NEUE MITTE HEILBRUNN-ENGELFELD | PFINZTAL SÖLLINGEN

ANPASSUNGSERFORDERNISSE ZUM BEBAUUNGSPLAN

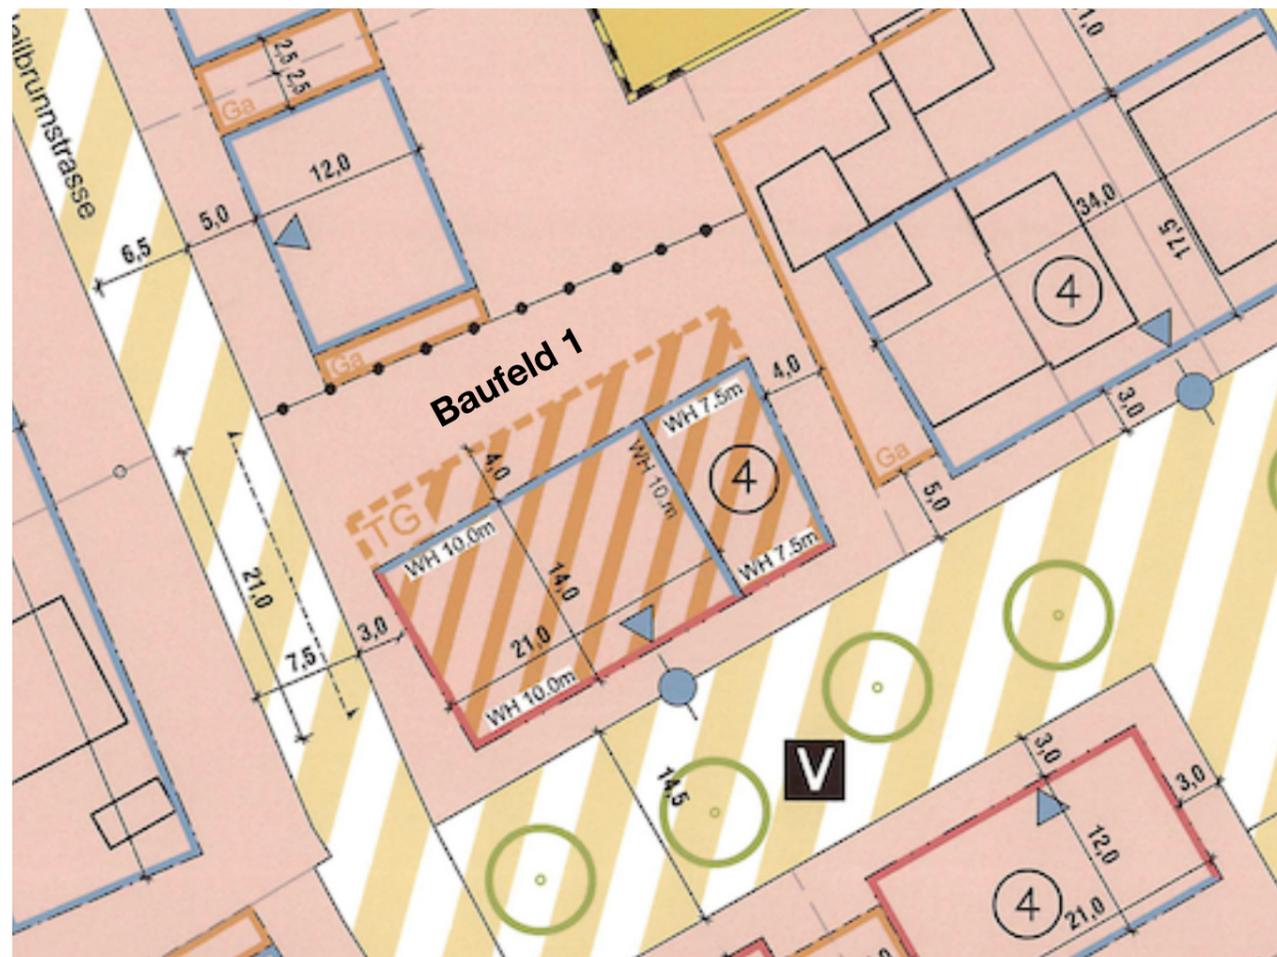
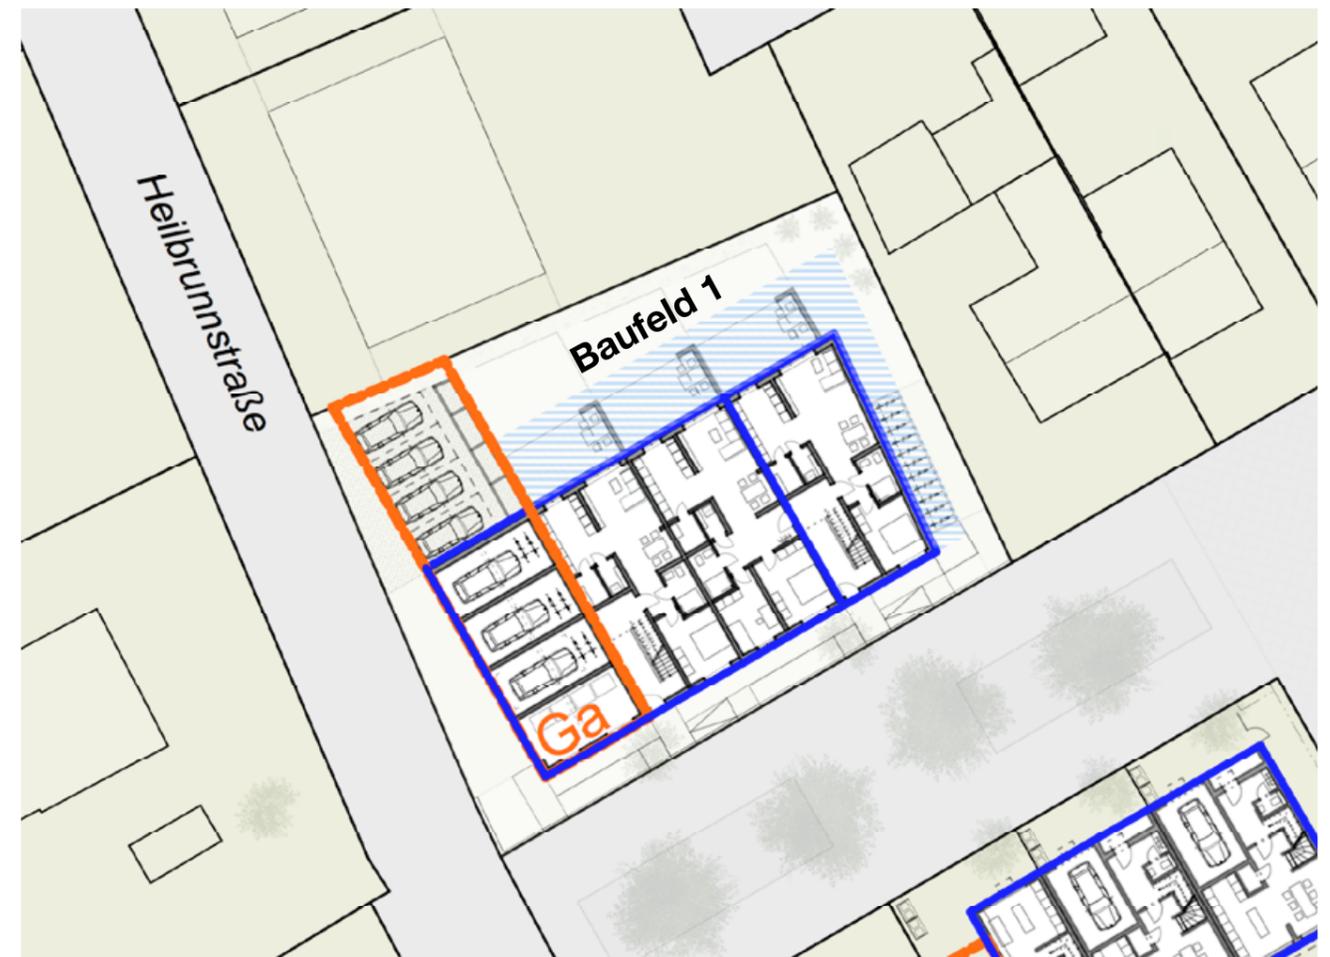
- Baufeld 1**
- 1 Entfall Planzeichen Tiefgarage
 - 2 Parkierung im EG in Garagen innerhalb des Gebäudes und auf der angrenzenden Freifläche
 - 3 Abstand 5,0 m vor Garage bis zum Straßenraum: Entfall (wie in Planstraße D2) oder Änderung, beachte B-Plan 5.2 b) i. V. m. 5.2 c)
 - 4 Baufenster vertiefen um 1,0 m (festgelegter Abstand zur Straße von 3,0 m wg. Flucht Baufenster dabei eingehalten)
 - 5 Einfassung geplanter und möglicher Nebenanlagen über die Maße gem. LBO hinaus absichern
 - 6 **Änderung Baulinien zu Baugrenzen (neu GR 24.03.)**

Baufeld 2

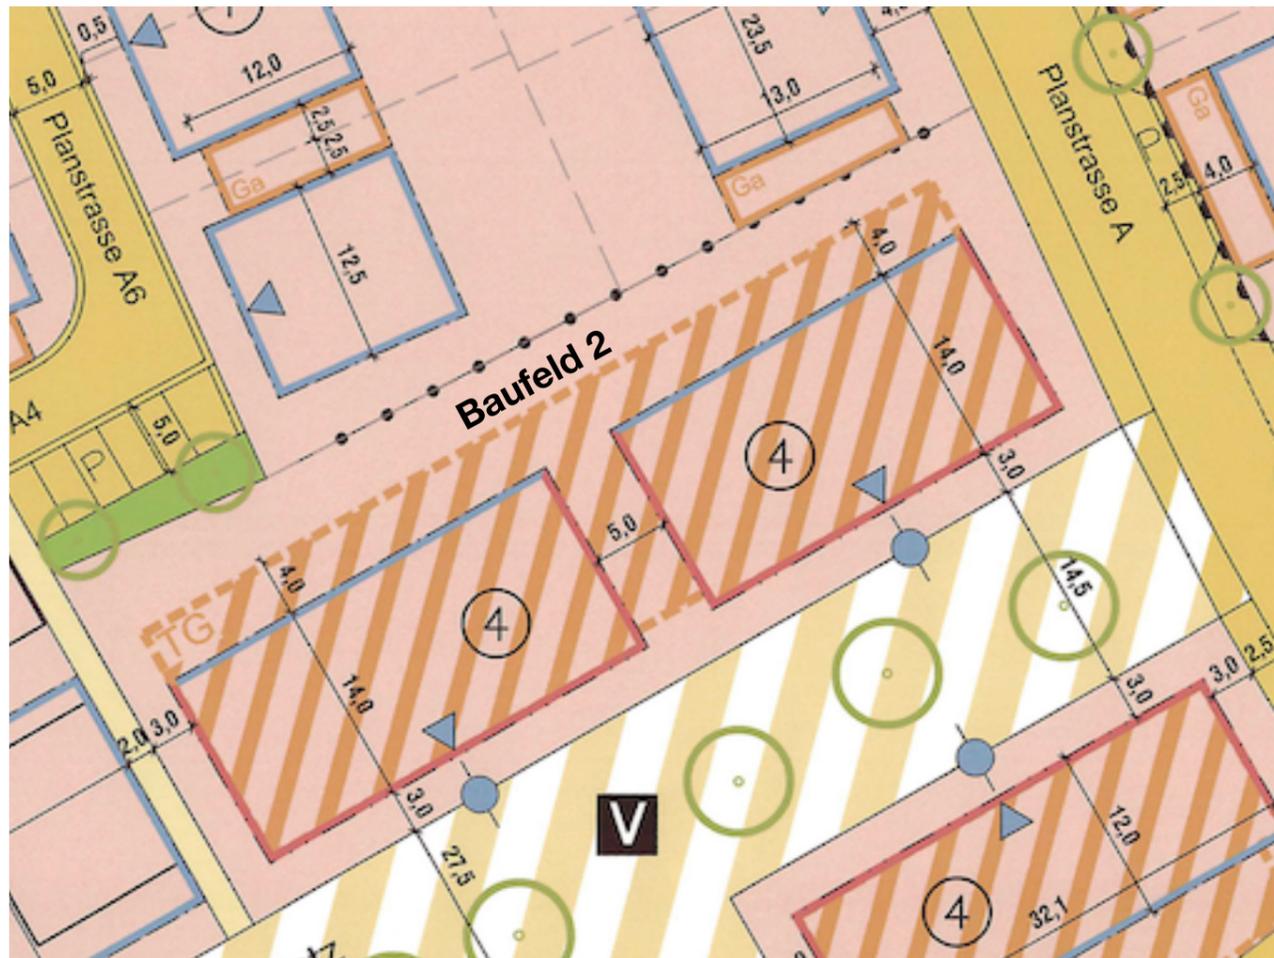
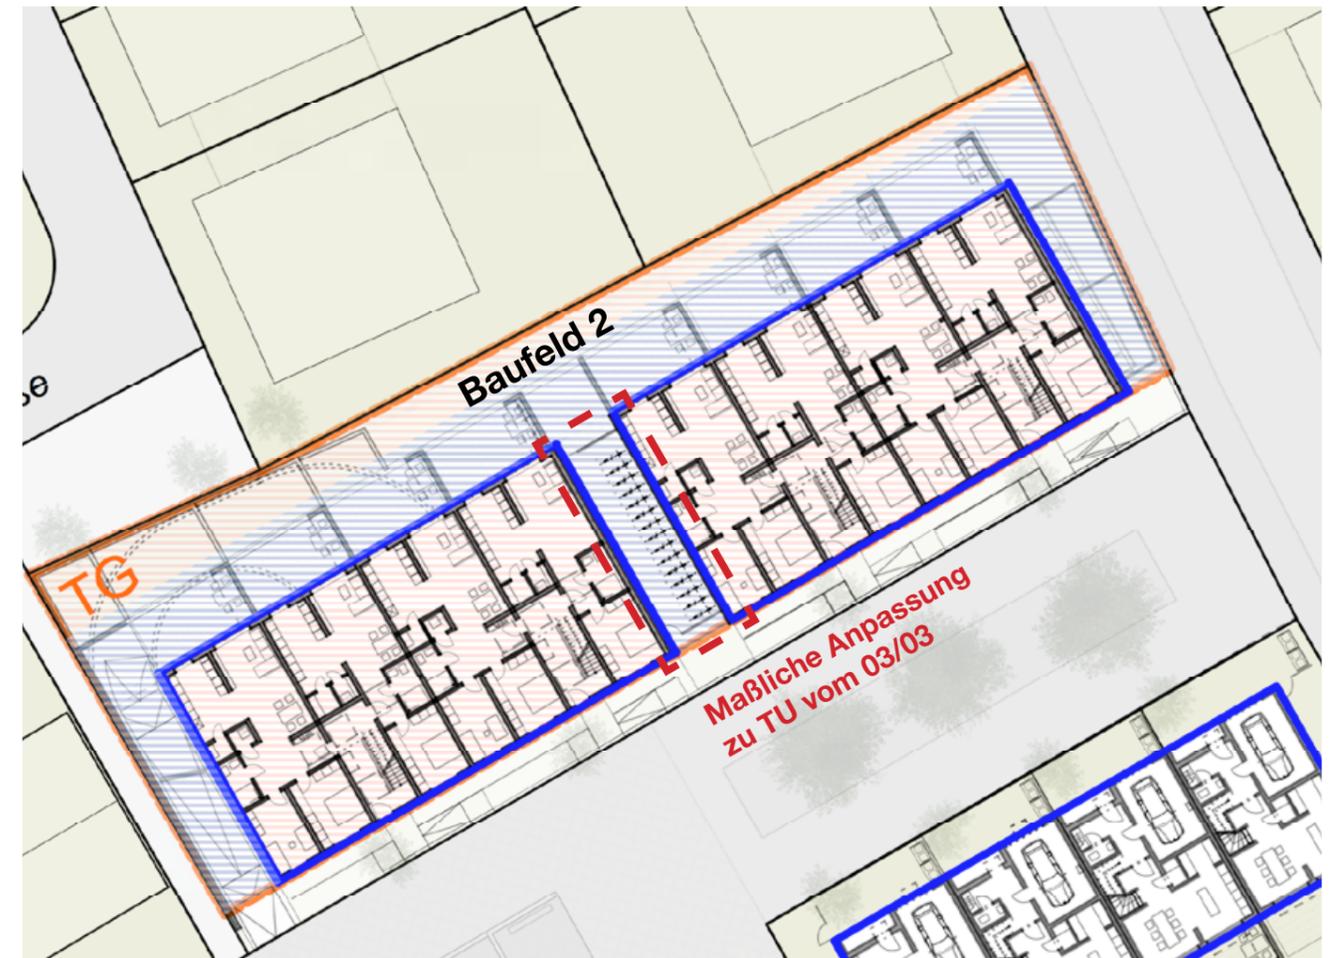
- 1 Erweiterung Planzeichen Tiefgarage auf gesamtes Grundstück
- 2 Verschiebung Baufenster Haus 1 um 1,0 m in Längsrichtung des Grundstücks nach Norden
- 3 Verringerung Gasse zwischen Haus 1 und 2 auf 4,0 m
- 4 eingeschossiger Zwischenbau als Nebengebäude zwischen Haus 1 und 2
- 5 Baufenster vertiefen um 1,0 m (siehe Erläuterung auf nächster Seite)
- 6 Einfassung geplanter und möglicher Nebenanlagen über die Maße gem. LBO hinaus absichern
- 7 Abdeckung Tiefgaragenrampe in Höhe definieren, da in Abstandsflächen gelegen
- 6 **Änderung Baulinien zu Baugrenzen (neu GR 24.03.)**

ERLÄUTERUNG zu 5. (SEITE 5)

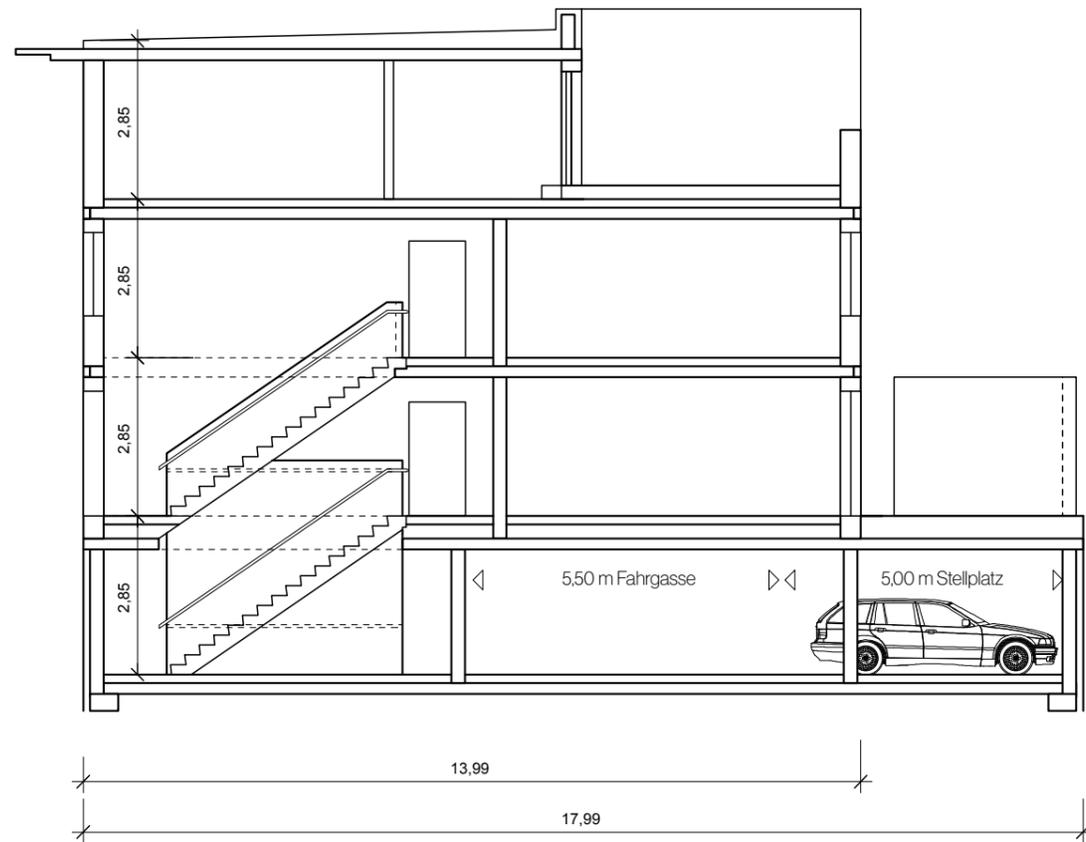
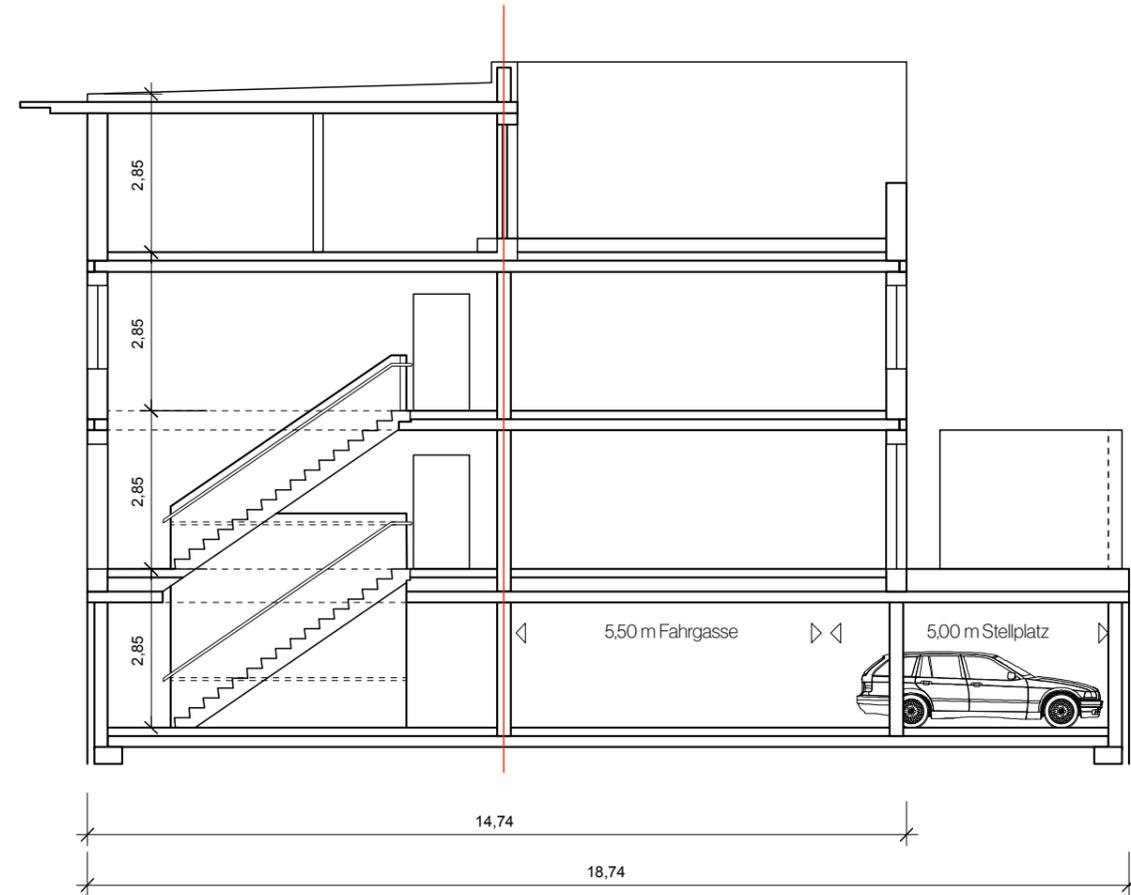
SCHNITT BAUFELD 2
GEBÄUDEBREITE 14 m

SCHNITT BAUFELD 2
GEBÄUDEBREITE 14,75 m / bzw. 15,00 m
auf Grund Anforderungen der Erdbebensicherheit

Baufeld 4

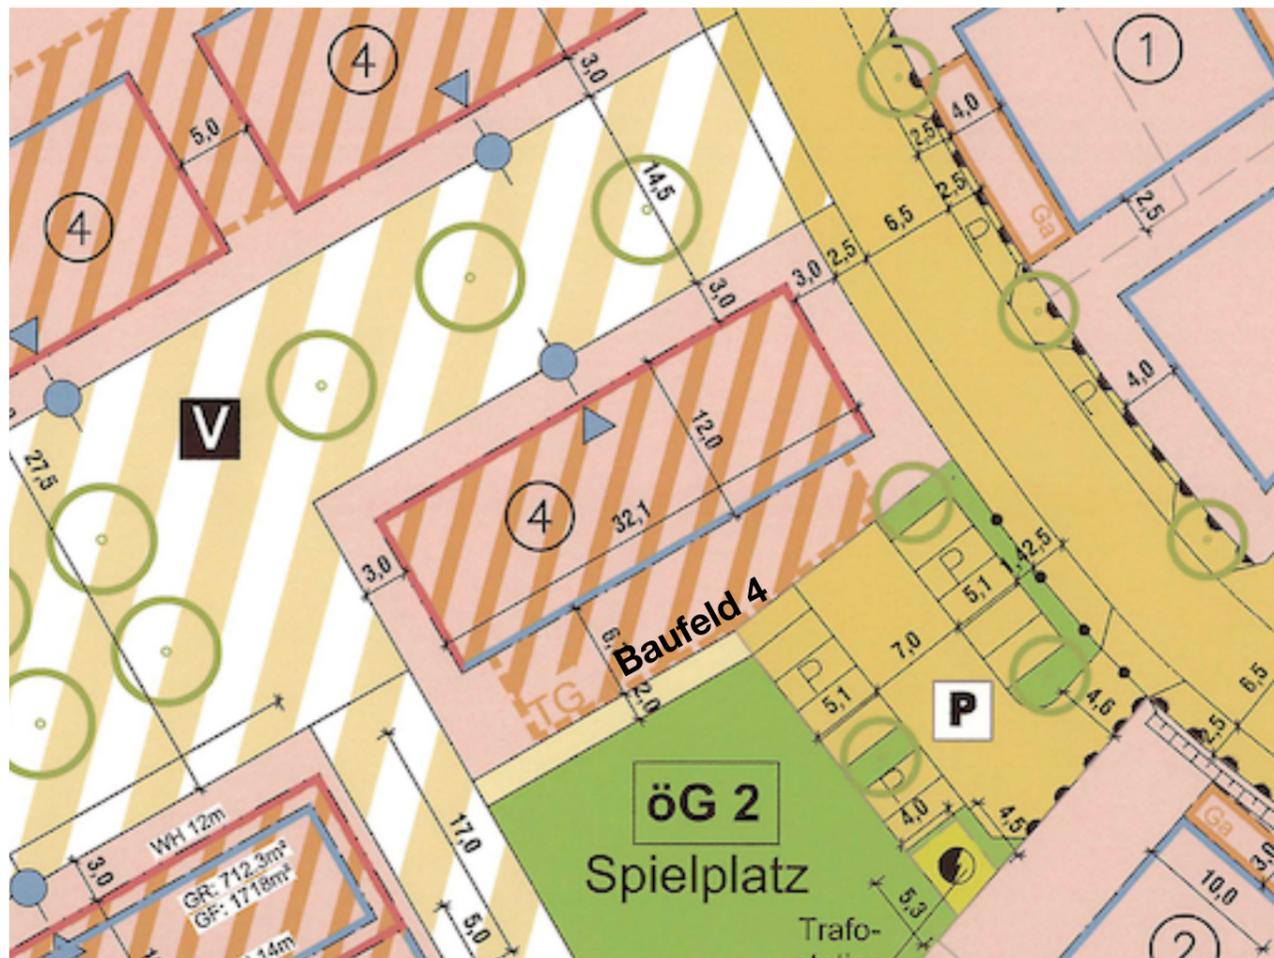
- 1 Änderung Baulinien zu Baugrenzen (neu GR 24.03.)
- 2 Entfall Planzeichen Tiefgarage (neu GR 24.03.)

Baufeld 5
mit Quartiersgarage

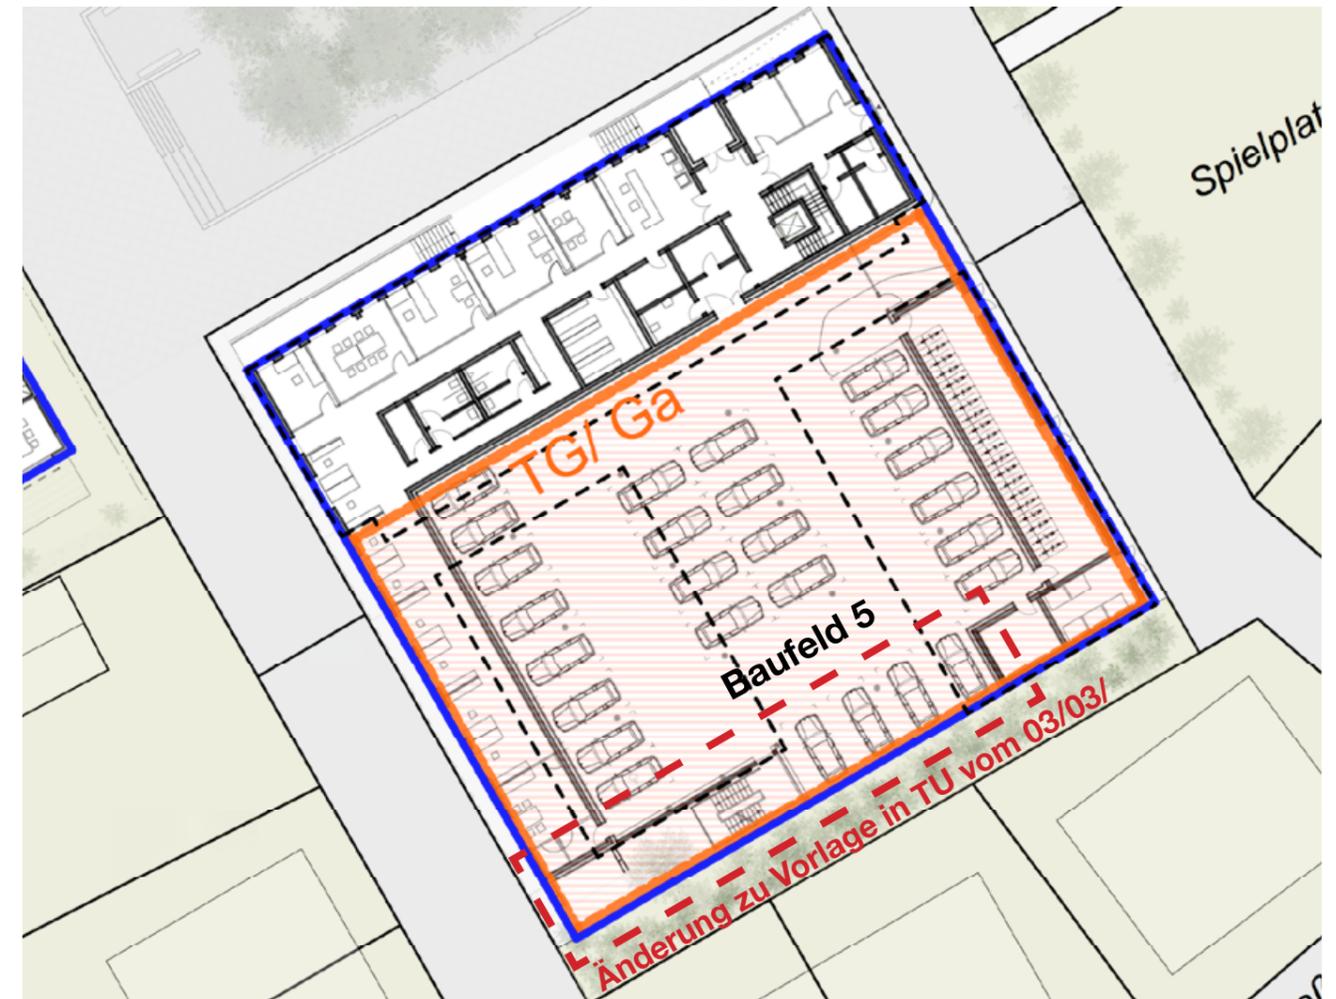
- 1 Anpassung Wand-/Gebäudehöhe der Nutzungsschablone 6 für Gebäude zum Quartiersplatz
- 2 Quartiersgarage auf der Fläche der Nutzungsschablonen 6 und des bisherigen Gebäudeabstands

- 3 Zufahrten zur Quartiersgarage in Planstraße D1 und D2
- 4 einheitliches gemeinsames Baufenster für Quartiersgarage (einschl. Erfordernisse Schallschutz, vgl. 5)

- 5 Baufenster anpassen für Wohnungen auf Quartiersgarage
- 6 Bewertung möglicher Schallschutzelemente im Sinne von §5(6) Nr. 2 LBO (untergeordn. Bauteile, Vorbauten)

- 7 Anpassung Wand-/Gebäudehöhe für Wohnungen auf Nutzungsschablone 6
- 8 GFZ prüfen, ggf. Anforderung GFZ in Nutzungsschablonen 5 und 6 entfallen lassen

- 9 **Änderung Baulinien zu Baugrenzen (neu GR 24.03.)**
- 10 **Reduzierung Gebäudevolumen im südwestl. Bereich aufgrund Erschließung und Optimierung Freiflächenkonzept (neu GR 24.03/ siehe S.11)**

- 11 **Anpassung Stellplatzschlüssel auf 1,5 gemäß rechtskräftigem Bebauungsplan (neu GR 24.03/ siehe S.15)**
